SmartKey Version 2

Update von Version 1 auf Version 2

SmartKey SE 110

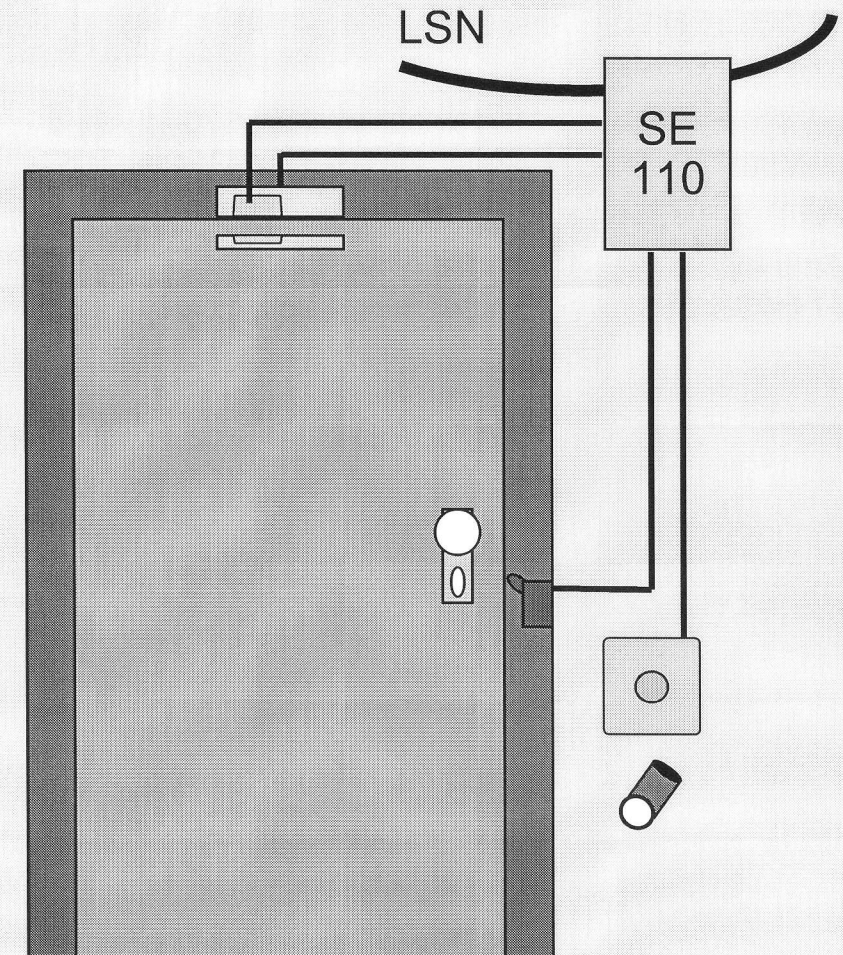
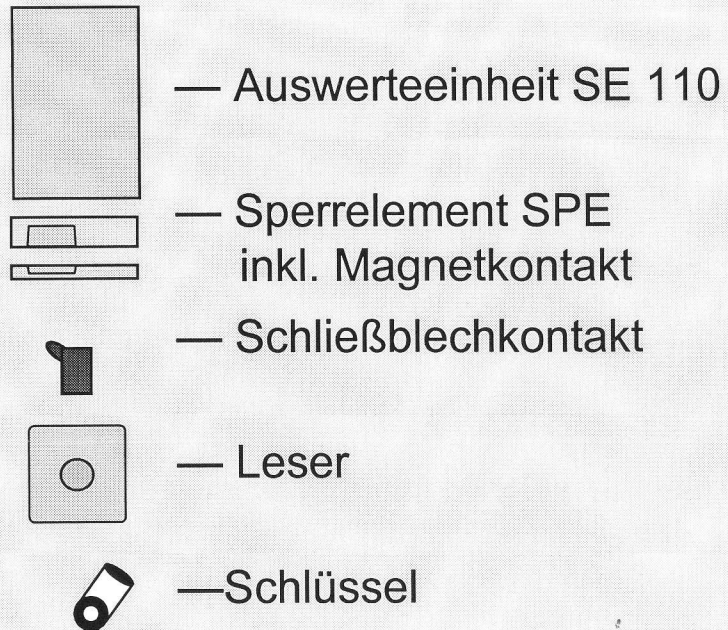
- SmartKey Auswerteeinheit SE 110 LSN ersetzt SE 100 LSN
- SmartKey Auswerteeinheit SE 210 LSN ersetzt SE 200 LSN
- volle Abwärtskompatibilität der Auswerteeinheiten SE 110 LSN und SE 210 LSN (bei gleicher Funktionalität kein Tausch der Zentralensoftware erforderlich)
- bei zusätzlicher Funktionalität (vgl. Folie 4) muss die Zentrale aufgerüstet werden (NZ 300 Version V1.50, UEZ und UGM noch nicht verfügbar)
- SmartKey Auswerteeinheit SE 310 LSN mit Türöffner erfordert Update auf neue Zentralensoftware

SmartKey SE 310 mit Türöffner:

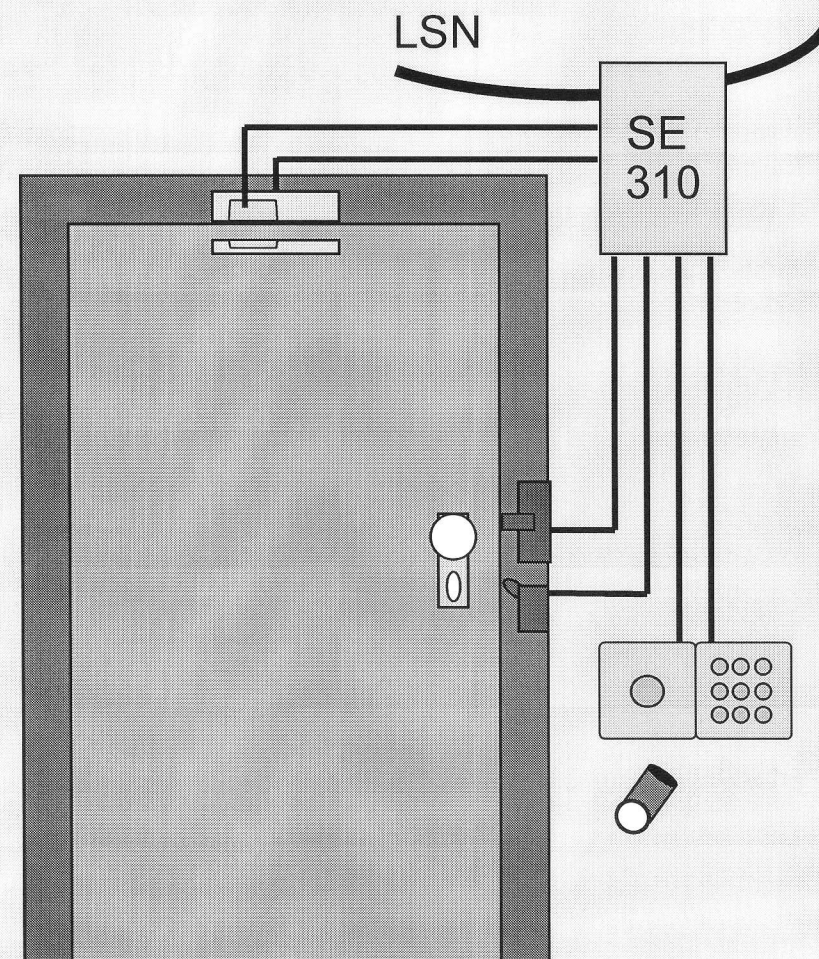
- Zeitgruppen für Zeitberechtigung
(bei NZ 300: 16 Zeitgruppen mit je 3 Ein- und 3 Auszeiten)
- Offset für Bedrohung wählbar (+1...+9)
- Gemeinsamer Code für alle Schlüssel als Option parametrierbar
- Neue Steuereinheit SE 310 mit Türöffner und zusätzlichem C-Punkt
- Ansteuerung der Tresor- Sperrelemente E4.3 und E4.4
